**Processo: 14.239/2021.**

**Assunto: Aprovação de projeto de arquitetura para retrofit das áreas de acesso e atendimento ao município e refeitórios**

Trata o presente processo de projeto de retrofit das áreas de acesso e atendimento ao município e refeitórios referentes ao Centro Cívico de Santo André – Prédio do Executivo.

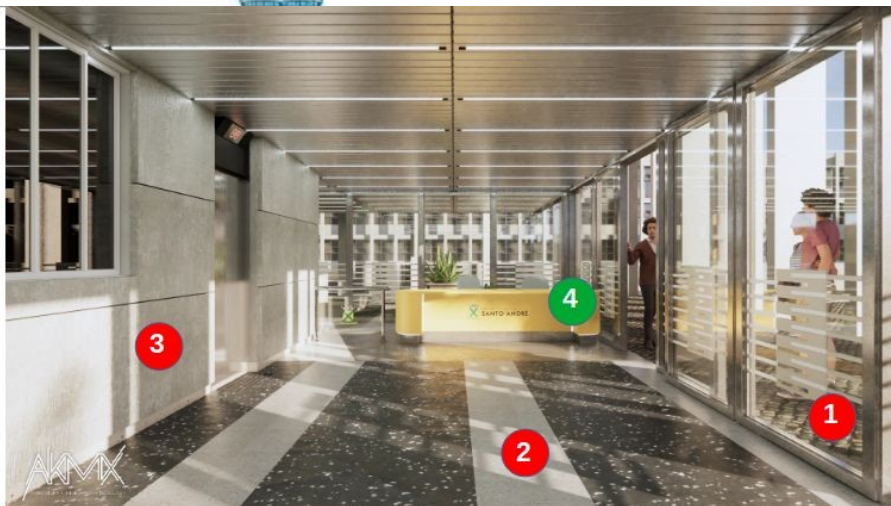
- 1** O grafismo nos vidros fere o disposto no artigo 1.1.1 da homologação de tombamento: "o conjunto do Centro Cívico não deve apresentar alterações nos aspectos estéticos dos pilotis, do concreto aparente, das caixilharias, dos brises, das pastilhas cerâmicas, do mosaico português, bem como nos tipos de vidros empregados." Lembrar que no caso de alterações que impactem na parte exterior do prédio a análise também passará pelo crivo do Condephaat.

- 2** Piso de granito existente está desgastado. Poderia ser pensada a sua recuperação. Caso pretenda se manter como o apresentado no projeto, justificar sua troca na apresentação ao Conselho.

- 3** Revestimentos com material diferente do original. Oculta pastilhas e mármore da caixa de elevadores. Em conflito com o disposto na homologação de tombamento.

- 4** Mobiliário permitido desde que não prejudique o prédio com perfurações ou sistema de fixação agressivo.

- 1** Detalhar forma e pontos de fixação (parafusamento, chumbamento etc). Justificar necessidade.
- 2** Pastilhas desgastadas e com partes faltantes. Esclarecer se serão substituídas por modelo já aprovado pelo Conselho.

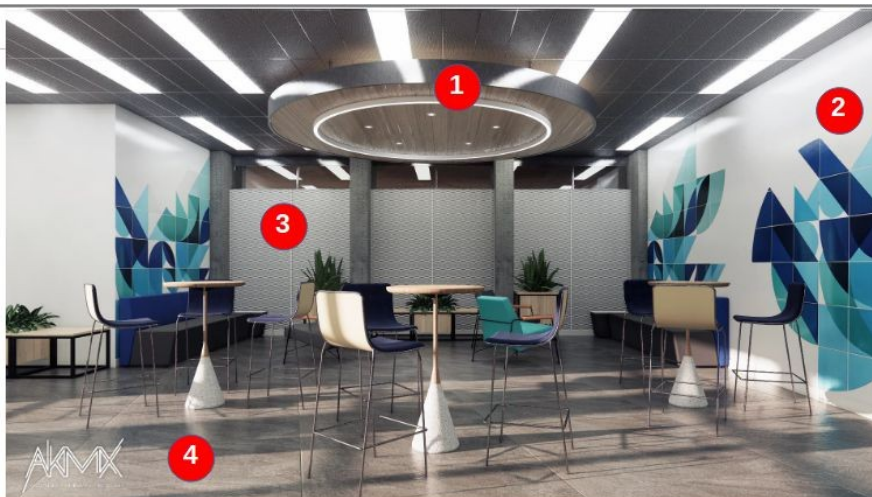
- 1 Elemento ornamental que conflita com o disposto na homologação. Caso seja para sinalização ou demarcação espacial, buscar outra solução ou justificar perante o Conselho.
- 2 Revestimentos com material diferente do original. Oculta mármore da caixa de elevadores. Em conflito com o disposto na homologação de tombamento.
- 3 Piso conflitante com homologação de tombamento. Buscar outra solução ou justificar perante o Conselho.
- 4 Melhoria da iluminação é desejável. Pode-se aumentar o número de luminárias adotando o modelo existente para atender ao disposto na homologação de tombamento.
- 5 Sem problemas quanto a comunicação visual. Desde que não seja agressiva na fixação sobre os materiais originais.

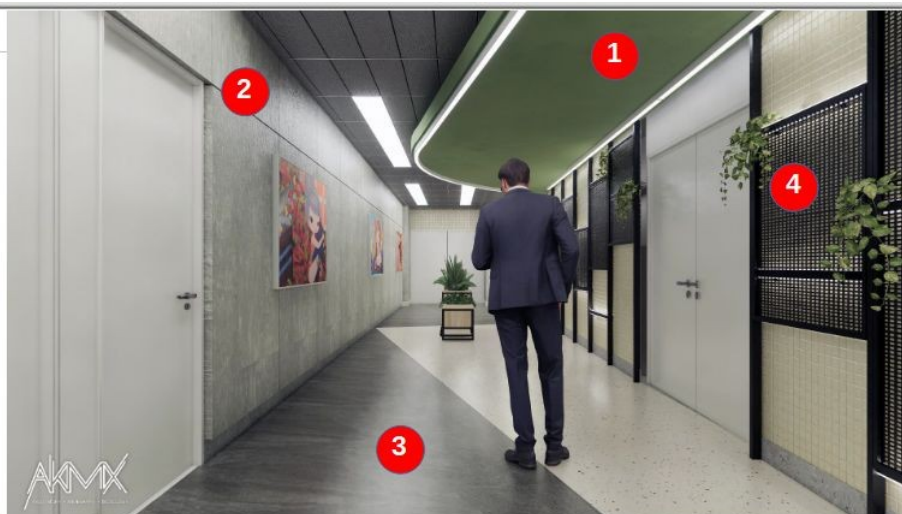
- 1 Elemento ornamental com iluminação embutida que conflita com o disposto na homologação. Caso seja para sinalização ou demarcação espacial, buscar outra solução ou justificar perante o Conselho. Se for apenas para aumentar o nível de iluminação recorrer ao aumento do número de luminárias do modelo existente.
- 2 Painel decorativo conflita com o disposto no artigo 1.2.1 – “Manter a linguagem coerente do projeto. As características do acabamento interno não devem sofrer impacto visual.”. Para manter será necessário justificar ao Conselho.
- 3 Painel decorativo conflita com o disposto no artigo 1.2.1 – “Manter a linguagem coerente do projeto. As características do acabamento interno não devem sofrer impacto visual.”. Para manter será necessário justificar ao Conselho.
- 4 Justificar o tipo de piso.

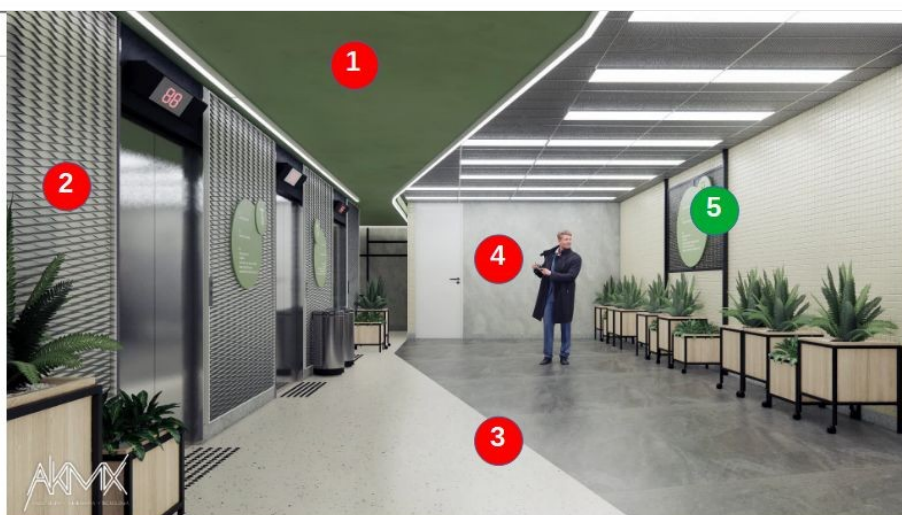
- 1** Elemento ornamental com iluminação embutida que conflita com o disposto na homologação. Caso seja para sinalização ou demarcação espacial, buscar outra solução ou justificar perante o Conselho. Se for apenas para aumentar o nível de iluminação recorrer ao aumento do número de luminárias do modelo existente.
- 2** Revestimento com impacto visual contínuo. Não atende ao disposto na homologação de tombamento.
- 3** Piso conflitante com homologação de tombamento. Buscar outra solução ou justificar perante o Conselho.
- 4** Detalhar forma e pontos de fixação (parafusamento, chumbamento etc). Justificar necessidade.

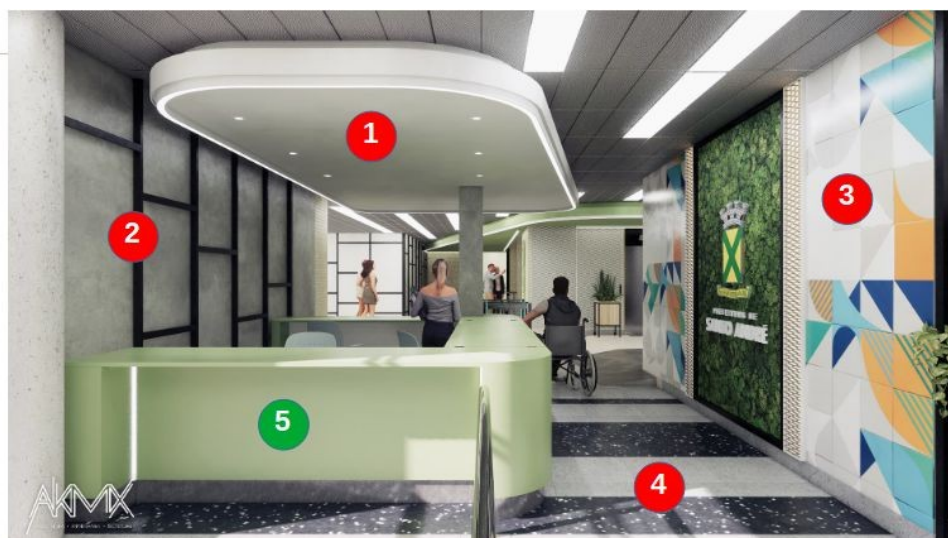
- 1** Elemento ornamental com iluminação embutida que conflita com o disposto na homologação. Caso seja para sinalização ou demarcação espacial, buscar outra solução ou justificar perante o Conselho. Se for apenas para aumentar o nível de iluminação recorrer ao aumento do número de luminárias do modelo existente.
- 2** Revestimento metálico encobre o mármore original.
- 3** Piso conflitante com homologação de tombamento. Buscar outra solução ou justificar perante o Conselho.
- 4** Revestimento com impacto visual contínuo. Não atende ao disposto na homologação de tombamento.
- 5** Sem problemas quanto a comunicação visual. Desde que não seja agressiva na fixação sobre os materiais originais. Neste caso é desejável que não haja a estrutura metálica como suporte da placa indicativa.

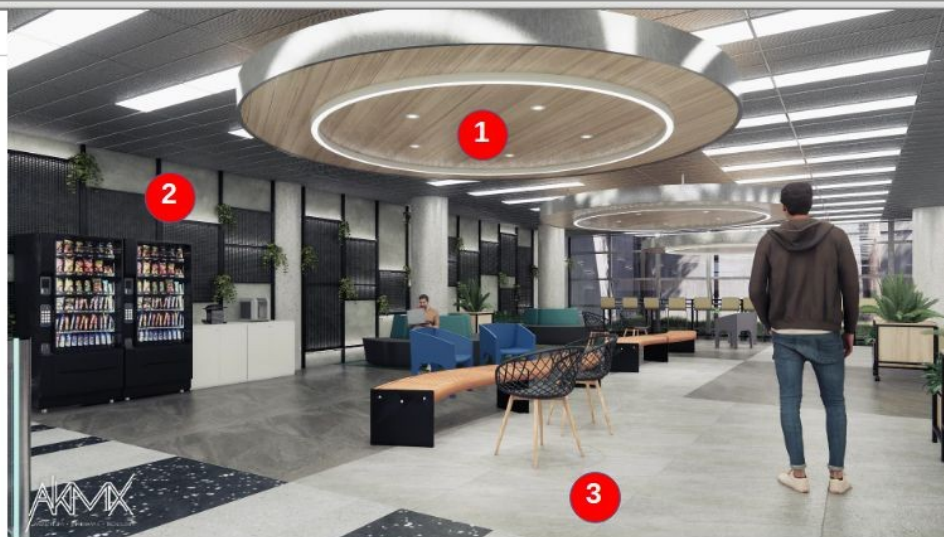
- 1** Elemento ornamental com iluminação embutida que conflita com o disposto na homologação. Caso seja para sinalização ou demarcação espacial, buscar outra solução ou justificar perante o Conselho. Se for apenas para aumentar o nível de iluminação recorrer ao aumento do número de luminárias do modelo existente.
- 2** Detalhar forma e pontos de fixação (parafusamento, chumbamento etc). Justificar necessidade.
- 3** Painel decorativo conflita com o disposto no artigo 1.2.1 – “Manter a linguagem coerente do projeto. As características do acabamento interno não devem sofrer impacto visual.”. Para manter será necessário justificar ao Conselho.
- 4** Piso conflitante com homologação de tombamento. Buscar outra solução ou justificar perante o Conselho.
- 5** Mobiliário permitido desde que não prejudique o prédio com perfurações ou sistema de fixação agressivo.

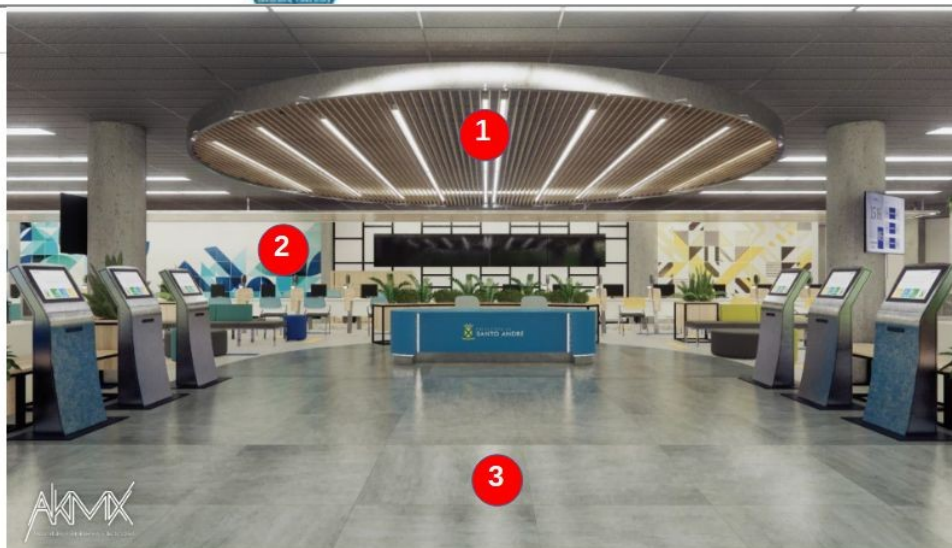
- 1** Elemento ornamental com iluminação embutida que conflita com o disposto na homologação. Caso seja para sinalização ou demarcação espacial, buscar outra solução ou justificar perante o Conselho. Se for apenas para aumentar o nível de iluminação recorrer ao aumento do número de luminárias do modelo existente.
- 2** Detalhar forma e pontos de fixação (parafusamento, chumbamento etc). Justificar necessidade.
- 3** Piso conflitante com homologação de tombamento. Buscar outra solução ou justificar perante o Conselho.

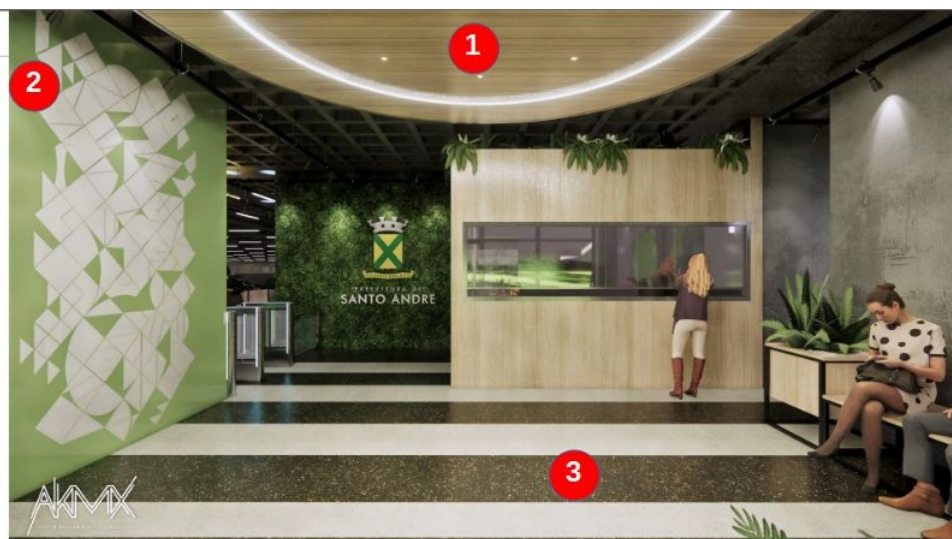
- 1** Elemento ornamental com iluminação embutida que conflita com o disposto na homologação. Caso seja para sinalização ou demarcação espacial, buscar outra solução ou justificar perante o Conselho. Se for apenas para aumentar o nível de iluminação recorrer ao aumento do número de luminárias do modelo existente.
- 2** Painel decorativo conflita com o disposto no artigo 1.2.1 –“ Manter a linguagem coerente do projeto. As características do acabamento interno não devem sofrer impacto visual.” Para manter será necessário justificar ao Conselho.
- 3** Piso conflitante com homologação de tombamento. Buscar outra solução ou justificar perante o Conselho. No caso do T1 o piso já foi alterado mesmo tendo processo de tombamento aberto em 1993. O piso atual está com desgaste acentuado e isso pode vir a ser levado em consideração na discussão de substituição.

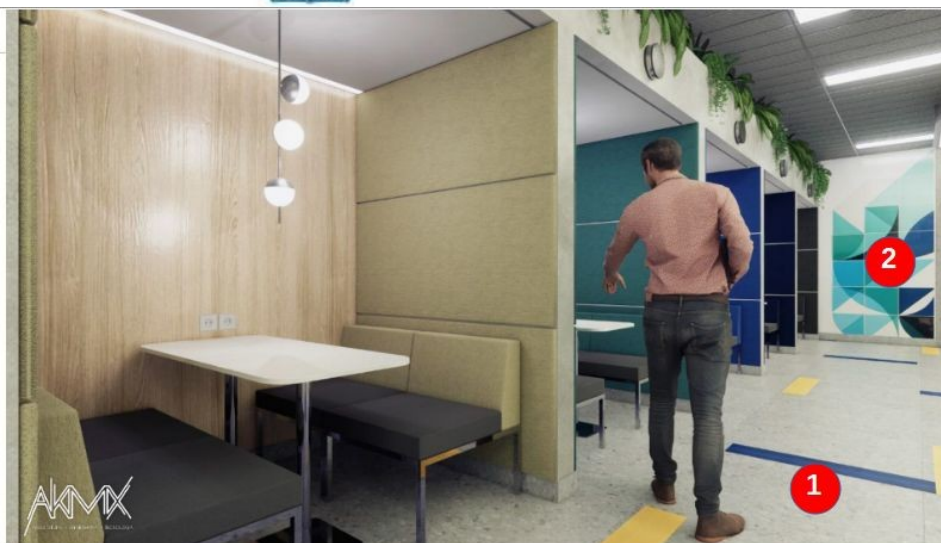
- 1** Elemento ornamental com iluminação embutida que conflita com o disposto na homologação. Caso seja para sinalização ou demarcação espacial, buscar outra solução ou justificar perante o Conselho. Se for apenas para aumentar o nível de iluminação recorrer ao aumento do número de luminárias do modelo existente.
- 2** Painel decorativo conflita com o disposto no artigo 1.2.1 –“ Manter a linguagem coerente do projeto. As características do acabamento interno não devem sofrer impacto visual.” Para manter será necessário justificar ao Conselho.
- 3** Piso conflitante com homologação de tombamento. Buscar outra solução ou justificar perante o Conselho.

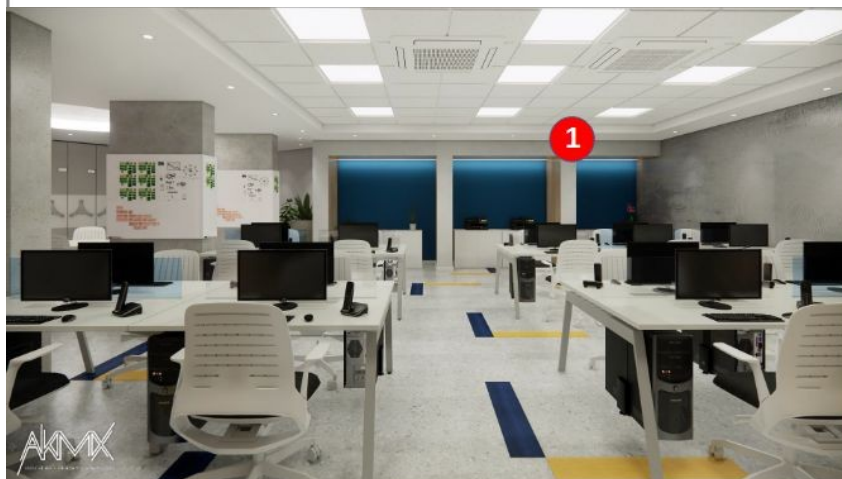
**1** Piso conflitante com homologação de tombamento. Buscar outra solução ou justificar perante o Conselho.

**2** Painel decorativo conflita com o disposto no artigo 1.2.1 –“Manter a linguagem coerente do projeto. As características do acabamento interno não devem sofrer impacto visual:”. Para manter será necessário justificar ao Conselho.

**1** Linguagem não coerente com o projeto original, ferindo a diretriz de tombamento. Justificar a alteração dos materiais de acabamento e impacto visual.
